Controle verslag van elektrische installaties op laagspanning en op zeer lage spanning

REF. 151/2024/63558/01:2

DATUM VAN CONTROLE 25/04/2024 AGENT Soufian Rozaine
ADRES VAN CONTROLE François vander elst 63 (verdieping 2ème) - 1150 wolwue-saint-Pierre TYPE CONTROLE Controlebezoek verkoop oude installatie (8.4.2)

Elementaire situatieschets en samenvattende beschrijving van de borden

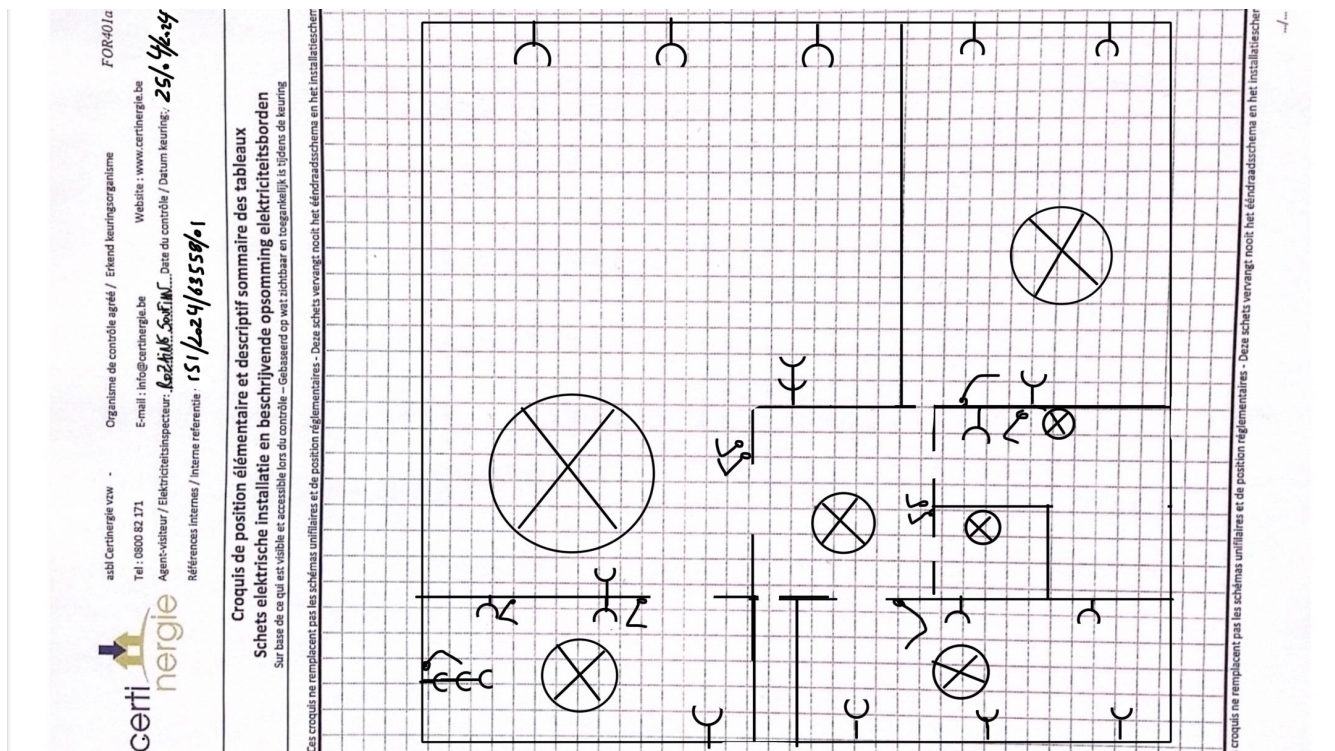
- De sectiegrootte van de overbruggingen in de bord(en) is niet aangepast aan de grootte van de beveiliging tegen overstroom. - 4.4.1.5.
- De voedingsspanning is niet duidelijk aangeduid op elk schakel- en verdeelbord - 3.1.3.3.a

- De verdeelborden zijn niet toegankelijk of demonteerbaar. - 5.3.5.1.
- Een afzonderlijke differentieelschakelaar van hoge of zeer hoge gevoeligheid dient de kringen waar water aanwezig zijn de beschermen. (Factor van externe invloede AD2 of meer). - 4.2.4.3.

- Geleiders van het type VOB zijn niet in een buis geplaatst en/of zoals het zou moeten. - 5.2.9.
- Wandcontactdozen zonder aardingscontact worden niet beschermd door een hoog- of zeer hooggevoelige aardlekschakelaar - 4.2.4.3.b

- Eén of meerdere stopcontacten is niet van een kinderbeveiliging voorzien. - 4.2.2.3.
- De continuïteit van de PE, de stationaire toestellen klasse 1 en/of de equipotentiale verbindingen (hoofd- & bijkomende) is niet verwezenlijkt. - 6.4.6.4.;6.5.7.2.

- De eendraadschema's en/of situatieplannen zijn niet aanwezig. - 3.1.2.;6.4.6.;6.5.7.;9.1.2.
- Er is geen differentieelstroominrichting geplaatst aan het begin van de installatie. - 4.2.4.3.

- Verlichtingspunten die wachten op de definitieve armatuur zijn op het moment van de conformiteitscontrole niet voorzien van lamphouders. - 4.2.4.3.a
- De introductie van de geleiders in de elektrische materialen moet opnieuw herbekeken worden.

- De bescherming tegen elektrische schokken rechtstreeks/onrechtstreeks of een andere beschermingen van de elektrische installatie, is verwisseld. - 9.5.

- De houders van de penzekeringen/penautomaten zijn niet uitgerust met een kaliberstuk. - 5.3.5.5.
